**Processo de Licenciamento Único Ambiental N.º
PL20220801006820**

Vale de Mafra-Anodização e Lacagem de Alumínio, Lda
geral@valedemafra.com

Pedido de Elementos Adicionais

Figura 8 – Sistema de Bombagem de Derrames

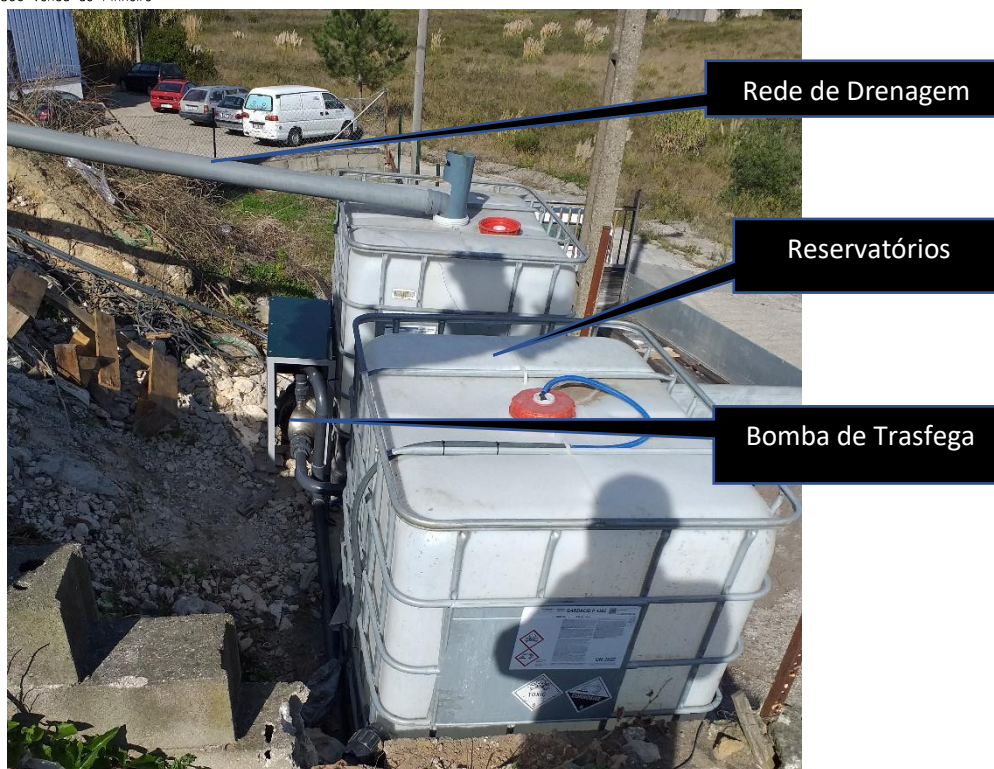
RH14 – Apresentar peça desenhada com pormenor do encaminhamento de eventuais escorrências e/ou águas pluviais potencialmente contaminadas da área de armazenamento das lamas metálicas (“telheiro coberto com piso impermeabilizado”

Nas fotos precedentes apresenta-se o sistema de drenagem das eventuais escorrências com origem no armazenamento de lamas da ETARI.

Também se documenta, que o armazém corresponde a uma área coberta, impermeabilizada e com proteção contra contaminação por águas pluviais.

Figura 16. Avaliação da conformidade legal do poluente PM₁₀ em 2020, para o valor limite diário, para a proteção da saúde humana

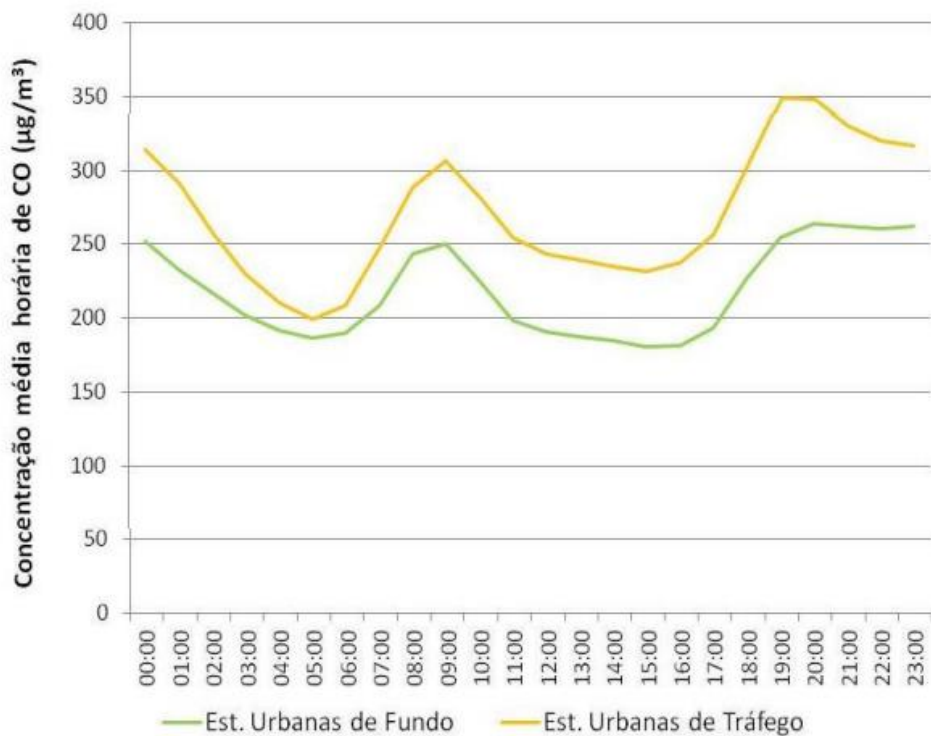
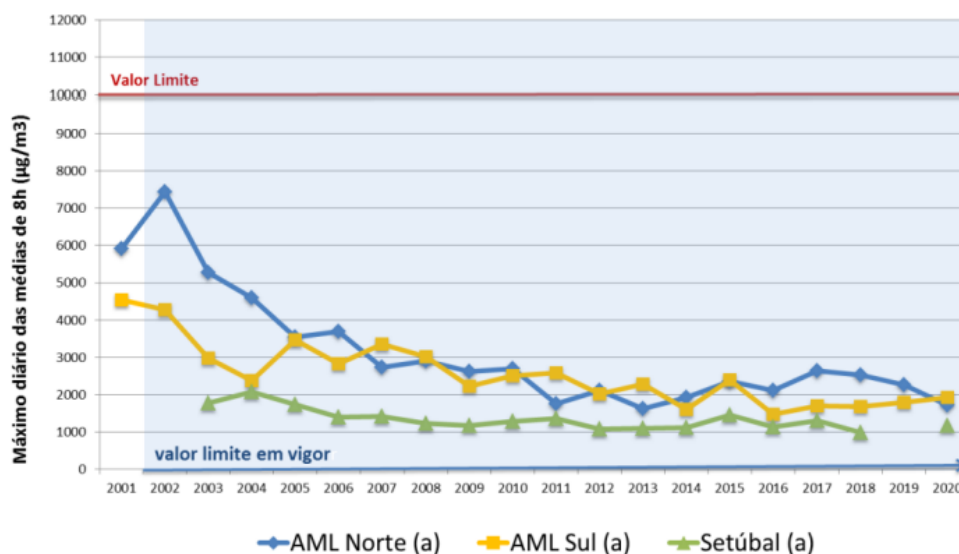
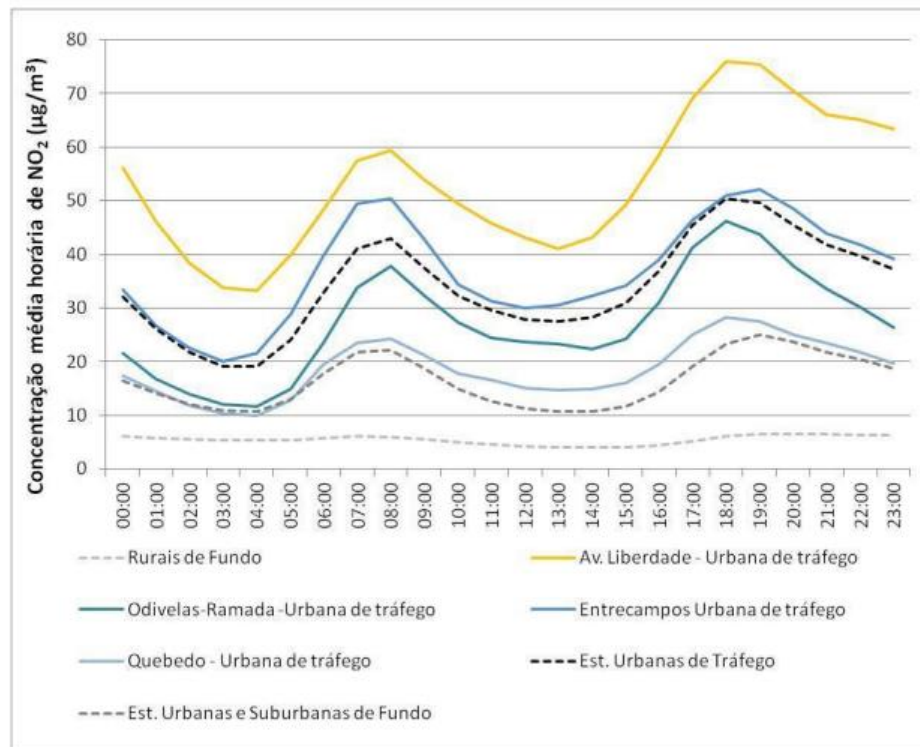
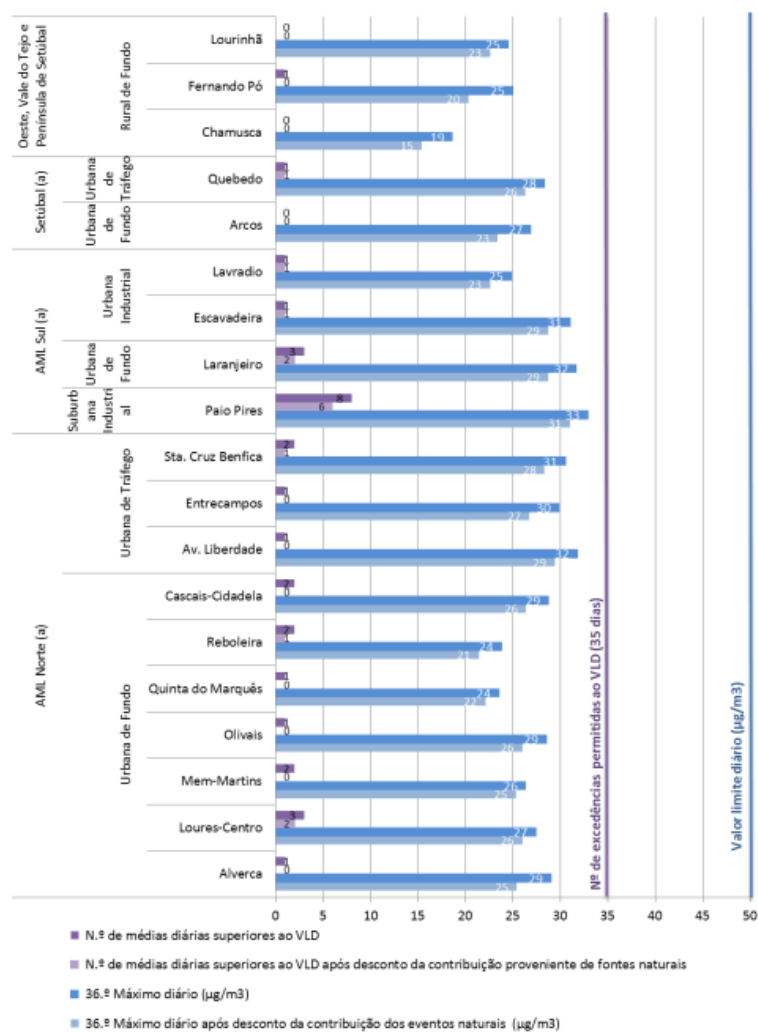
QA 29. Apresentar caracterização da qualidade do ar na envolvente tendo em consideração os resultados da estação de Mem-Martins, nos últimos 5 anos, para os poluentes relevantes para o presente projeto (dados disponíveis no site da CCDR LVT).

Na envolvente de áreas industrializadas a qualidade do ar é, maioritariamente, condicionada pela emissão de CO₂, CO e óxidos de azoto (NO_x), tendo como origem a produção de energia baseada em combustíveis fósseis e ainda as emissões de partículas e poeiras (PM₁₀ e PM_{2,5}) resultantes dos processos de produção.

A presente caracterização da qualidade do Ar foi baseada nas informações e conclusões apresentadas na publicação “Avaliação da Qualidade do Ar na Região de Lisboa e Vale do Tejo em 2020” datado de setembro de 2021 e da Autoria da CCDR LVT (Luísa Nogueira e Sandra Mesquita)

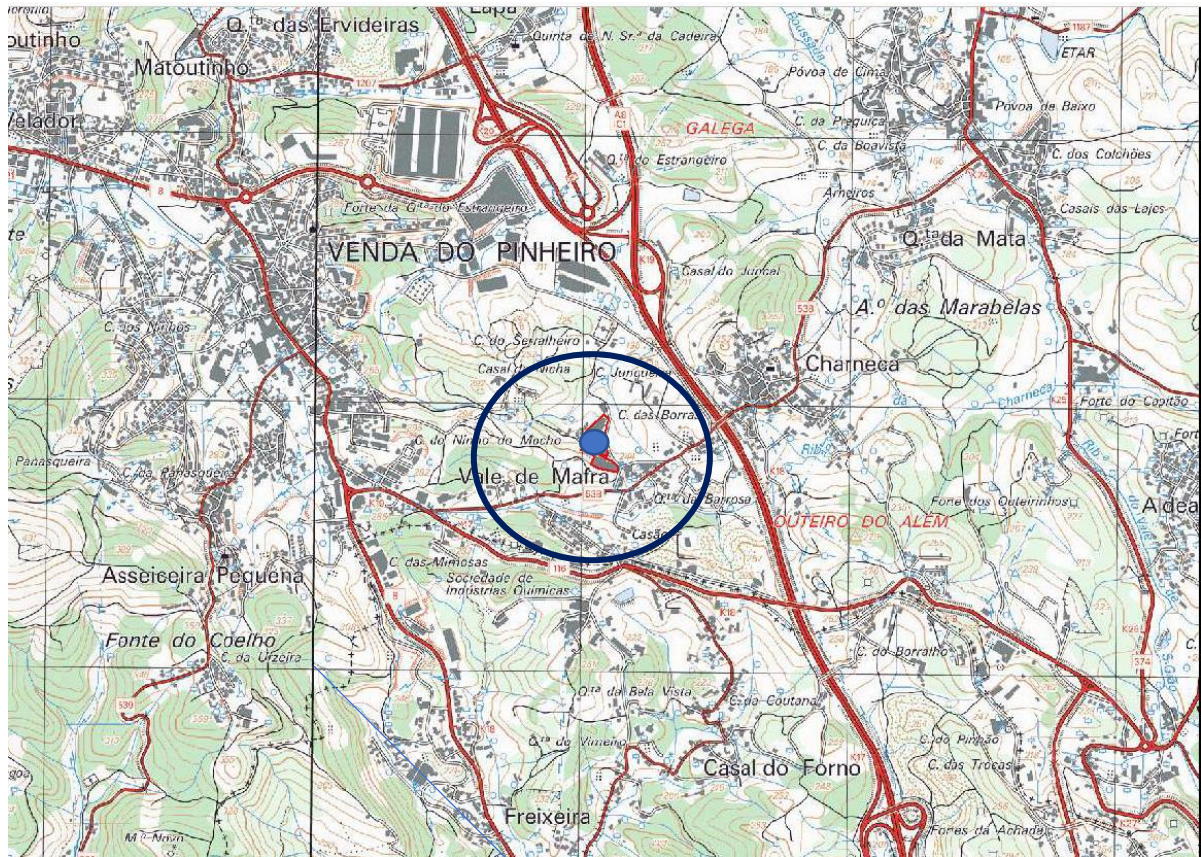
QA 30. Apresentar a identificação dos recetores sensíveis existentes na envolvente próxima à indústria.

Os recetores sensíveis existentes na envolvente são os habitantes do Espaço Residencial – Áreas Consolidadas, que são predominantemente habitações próprias de ocupação unifamiliar, situadas nas margens da EM 533 (Estrada da Charneca).

Na área de influência do projeto, os locais potencialmente mais sensíveis são os aglomerados urbanos, Charneca e Venda do Pinheiro, localizados a Este e Noroeste do perímetro da instalação, a mais de 500 metros do local.

A Vale de Mafra possui localização confinante com áreas de ocupação agrícola e está situada numa área de classificação industrial.

Toda a área a Nordeste do local pertence à zona industrial da Venda do Pinheiro.

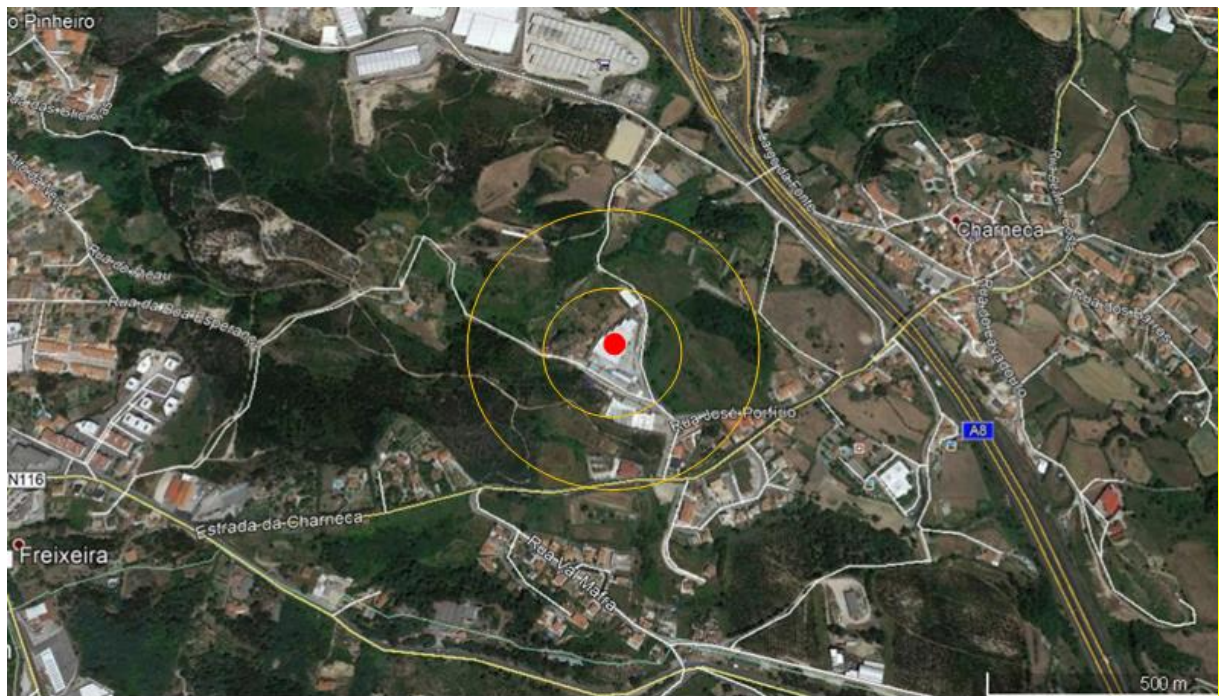
R 35. Apresentar caracterização das fontes sonoras, designadamente quanto a regime de emissão, nível de potência sonora, fatores de propagação (exterior/interior, tipo de isolamento, etc.) e caracterização das medidas implementadas que contribuíram para a redução dos níveis sonoros de 2015 para 2020 e permitiram ultrapassar as desconformidades então identificadas.

Todas as fontes sonoras referidas em R34 (ponto anterior) correspondem a extratores (ventiladores axiais), que possuem regime de emissão apenas no horário de trabalho (8.00 horas diurnas).

As medidas implementadas que contribuíram para a redução dos níveis sonoros resultam de ter sido estabelecido um programa de substituição de peças nos extratores de maior potência e também substituição das caixas metálicas nalguns extratores. Foram igualmente implementadas melhorias na sala dos compressores, ao nível do fecho do edifício e de isolamento acústico de áreas específicas.
